RESOLUCIÓN No. 1305 DE 2022**(16 de Agosto de 2022)**

*“Por medio del cual se **NIEGA** la viabilidad del concepto de factibilidad para la ubicación de los elementos que conforman una Estación Radioeléctrica denominada **“BOG_PTA_03”**, a localizarse en la **CARRERA 42B ENTRE CALLE 17 Y CALLE 17A ÁNDEÑ** de la localidad de **PUENTE ARANDA**, en la ciudad de Bogotá, D.C., en espacio considerado **BIEN DE USO PÚBLICO**”.*

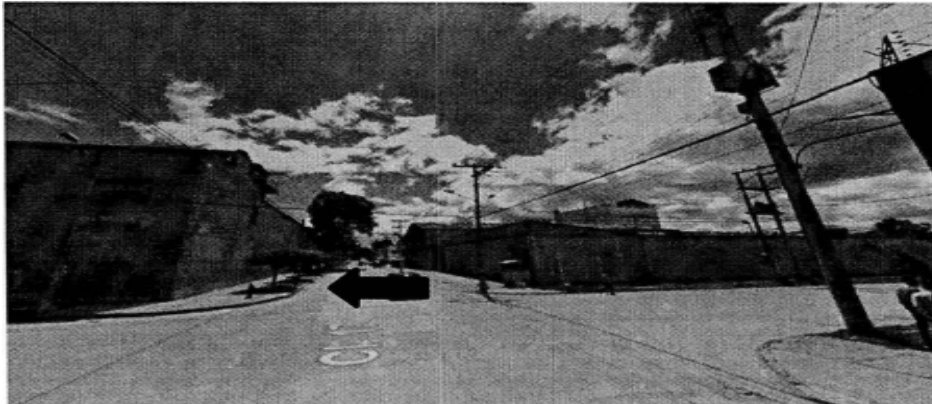
"(...) 1. No se tuvo en cuenta la recomendación dada en el oficio 20193750067891 donde se consideró que la estación se podría ubicar sobre la calle 17, sino que la nueva solicitud continúa ubicando en el mismo sitio de la estación, cambiando por unos metros la misma de acuerdo con las coordenadas, como puede verse a continuación:

2. El espacio donde se consideró se debía ubicar es sobre la calle 17 con con carrera 42b en el andén donde no existen cables aéreos:

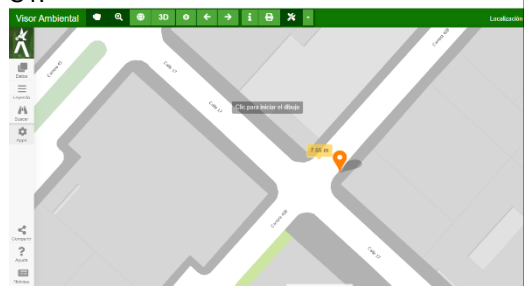
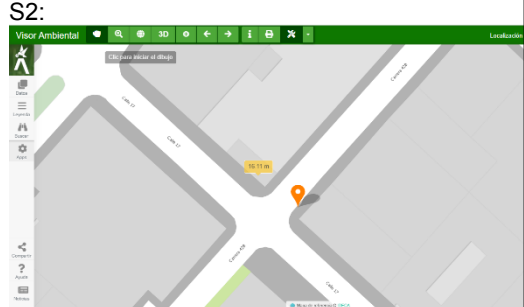
12	PLANO DEL DISEÑO DE MIMETIZACIÓN DE LA ESTACIÓN RADIOELÉCTRICA	NO CUMPLE	El plano no posee cuadro de materiales ni cuadro de notas, además, no se plasma el pararrayos y no todas las medidas tienen unidad de medida.
13	ESTUDIO DE SUELOS, EL CUAL DEBE CONTENER ACTA DE RESPONSABILIDAD Y CERTIFICADO COPNIA VIGENTE	NO CUMPLE	<p>No cumple con los puntos 1.6, 3.1 y 3.2 del acta de observaciones, donde la fecha del acta de responsabilidad es del 13-12-2018 y debería tener una fecha posterior a la del acta de observaciones que es del 5/06/2019, además, los sondeos 1 y 2 están aproximadamente a 7 y 16 metros respectivamente del punto donde se pretende ubicar la estación; dicho lo anterior se aclara que dichas coordenadas de la tabla 1 no coinciden con el registro fotográfico.</p> <p>S1:</p>  <p>S2:</p> 
RESULTADO ESTUDIO Y ANÁLISIS TÉCNICO		NO VIABLE
